VERBALE DI COLLAUDO

In merito al progetto PON FESR “Reti cablate e wireless” con Codice Progetto:
13.1.1A-FESR PON-LO-2021-727

pec: miic8ef00b@pec.istruzione.it
ALLEGATO A - VERBALE DI COLLAUDO

Progetto PON FESR Reti cablate e wireless con Codice Progetto: 13.1.1A-FESRPON-LO-2021-727

Primo Piano

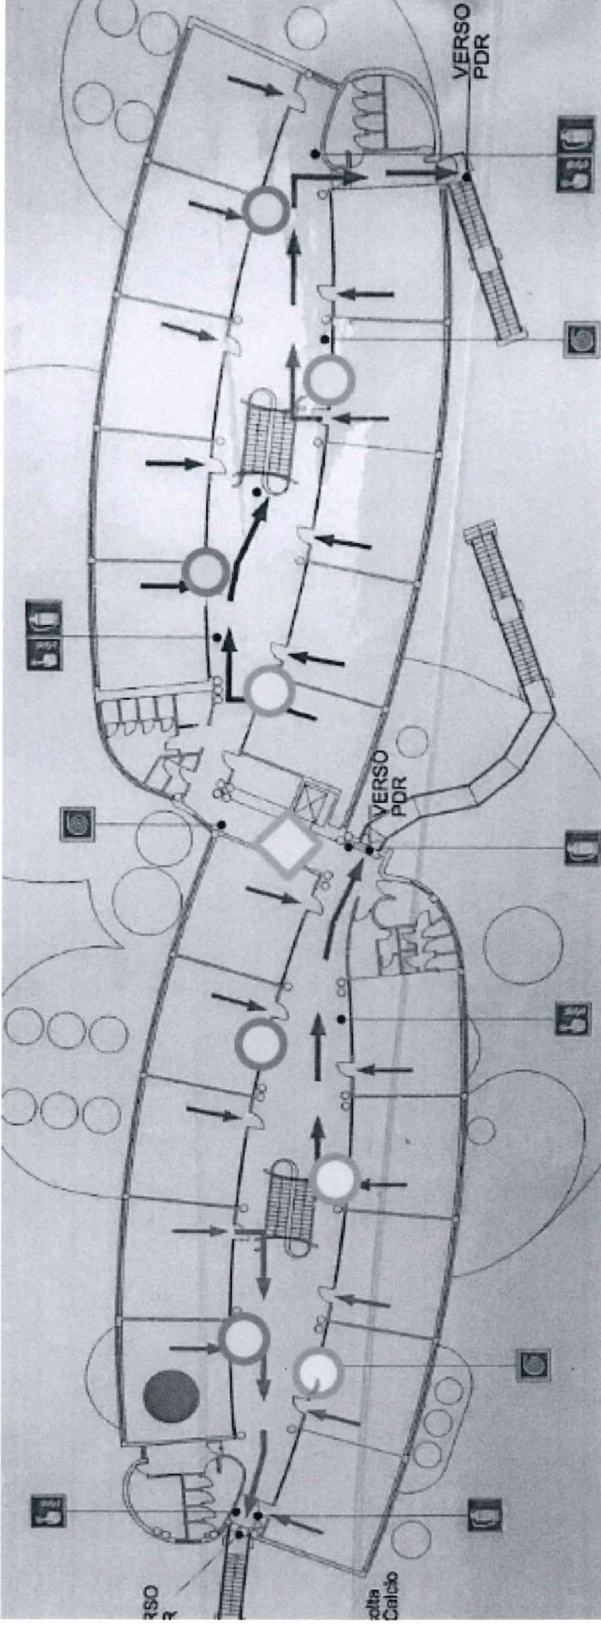
Si riscontra una variazione di quanto preventivato nella seconda revisione di progetto in merito all'architettura di rete per il collegamento ethernet delle classi di via Tiziano (1° piano). Tale variazione è stata dettata dall'irreperibilità di alcuni materiali. Si è valutata la nuova architettura di rete descritta in allegato A come funzionalmente conforme a quanto richiesto da progetto.

Nel plesso di Via Tiziano al piano superiore risulta che in alcune canaline del cablaggio in rame delle singole aule non vi sia segregazione tra cavi di potenza e di segnale, e non siano stati usati cavi segnale schermati. Gli switch risultano infatti alimentati in corrente alternata e non tramite PoE. Si ritiene comunque tali mancanze non causino problematiche rilevanti alle prestazioni della rete.

E' stata inoltre segnalata all'installatore come possibile criticità in via Tiziano la distribuzione dell'alimentazione in corrente alternata a partire dall'UPS, al rack 19" al primo piano ed ai diversi switch 5 porte in serie.

In merito a questa specifica nota ed a tutto il lavoro svolto l'installatore ha dichiarato il suo operato conforme alla regola dell'arte, assicurando di fornire la dichiarazione di conformità alla regola dell'arte prevista dalla normativa vigente.
